Majitelka domu Žiňánky

005885/2026/KUSK

Předmětem posuzování vlivů na životní prostředí podle zákona č. 100/2001 Sb., v platném znění (dále jen „zákon EIA“) je záměr „Pokračování těžby v lomu Mrač“ Č.J. 161777/2025/KUSK, kód záměru STC2730.

OBR.4 Vizualizace budoucího stavu – doprava Varianta II + rozložení dopravy

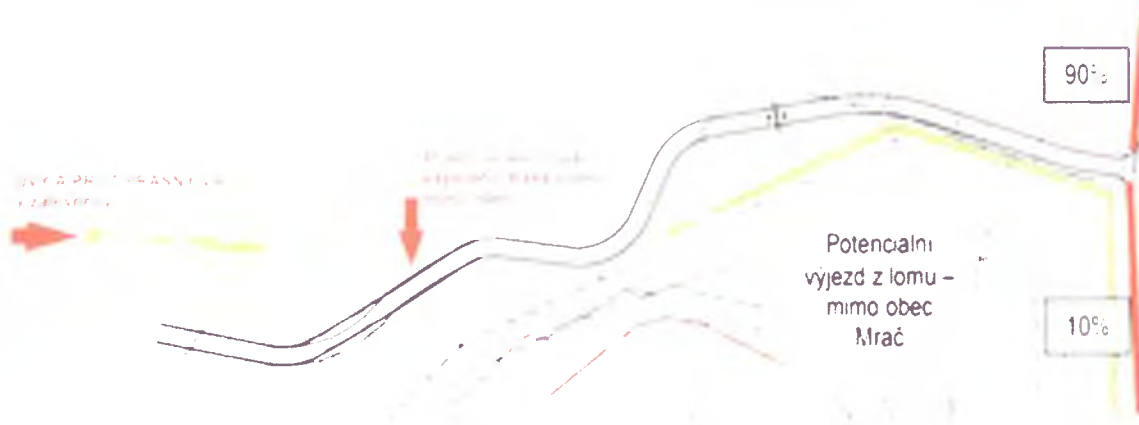
Oproti dokumentaci EIA předložené v roce 2024 došlo ke změnám v rozložení dopravy.

Požadujeme vysvětlení navýšení intenzity dopravy přes Mrač o 15%.

Požadujeme vysvětlení navýšení intenzity dopravy směrem na Žižňanky o 10%.
